NOTATER VEDR.: SAK 008/21 Plan, bygg og teknisk. SJØHAGEN BRYGGE 2_Detaljregulering felt BAH 1 og del av felt BAH 2. Kommentar til saksfremlegg fra Moss Kommune	x	MØTE TELEFON	DATO: 19.01.21
--	---	-----------------	-------------------

Forslagsstiller, MER arkitektur as, ønsker på vegne av tiltakshaver, NSO Eiendom as, å gi følgende kommentarer til saksfremlegget. Pkt 1. er det vesentligste, - øvrige kan diskuteres videre under høringsperioden:

3. Byggehøyder BAH 2

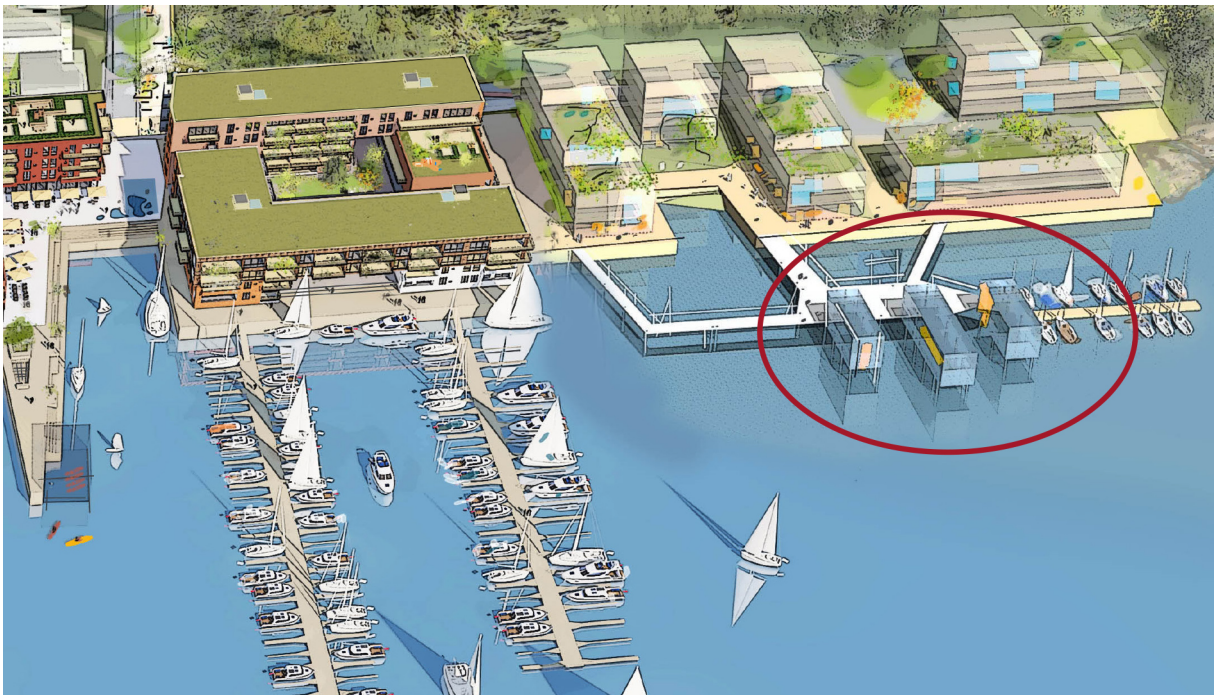
Det vises til kommunedirektørens forslag til vedtak, pkt. 1, samt utdrag fra saksfremlegg s.8: «Høydene er tilpasset områdeplanens intensjon om urban og arealeffektiv bebyggelse, og at det er et godt grep at de største høydene er lagt mot sørøst hvor terrenget i bakkant også stiger. Det må likevel vurderes om høydene i BAH2 bør reduseres noe» (side 8)

Det kan vurderes en reduisering av byggehøyden for BAH2 ved at 6.etg tas bort i sin helhet, men det anbefales ikke at 5. etasje er inntrukket. Delfelt BAH2 ligger i forkant av en høy kulle, og en 5.etg. vil ikke ta verken sol eller utsikt fra bakenforliggende boligbebyggelse. En full 5.etg. svarer på innspill fra kommunale myndigheter om høy arealutnyttelse (mottatt ifbm. varsel om oppstart), og bidrar til å oppnå variert bebyggelse med urbane kvaliteter.
